**INFORME DE AUDITORÍA N° 093-2023-2-5339-AC**

**AUDITORÍA DE CUMPLIMIENTO  
GOBIERNO REGIONAL HUÁNUCO  
AMARILIS-HUANUCO-HUANUCO**

**“ELABORACIÓN DEL EXPEDIENTE TÉCNICO,  
PROCEDIMIENTO DE SELECCIÓN Y EJECUCIÓN DE LA  
OBRA: MEJORAMIENTO DE LOS SERVICIOS DE  
TRANSITABILIDAD DEL PUENTE ESTEBAN PAVLETICH,  
CREACIÓN DE LOS SERVICIOS DE TRANSITABILIDAD DEL  
PUENTE CIRCUNVALACIÓN Y LOS ACCESOS, DISTRITO DE  
AMARILIS, PROVINCIA Y DEPARTAMENTO DE HUÁNUCO”**

Imagen n.º 8  
 Perfil del Puente proyectado

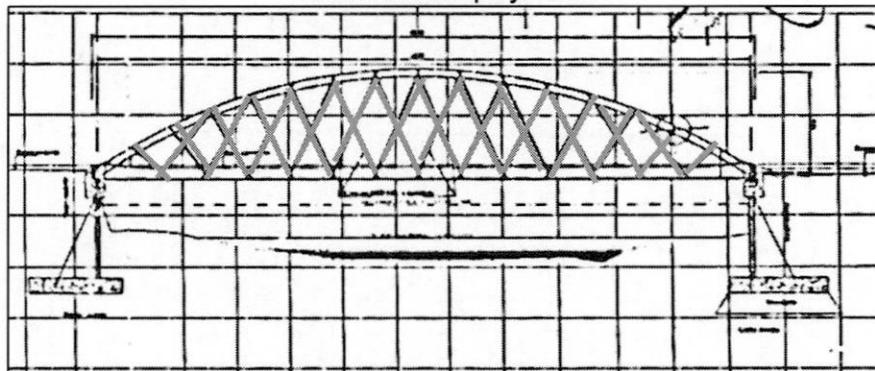
En ese sentido, se advierte que la Memoria Descriptiva Estructural definió un sistema de péndolas tipo Network<sup>21</sup>, cuya configuración se contempló en el folio 2713 del expediente técnico (**Apéndice n.º 31**), conforme se muestra en la imagen siguiente:
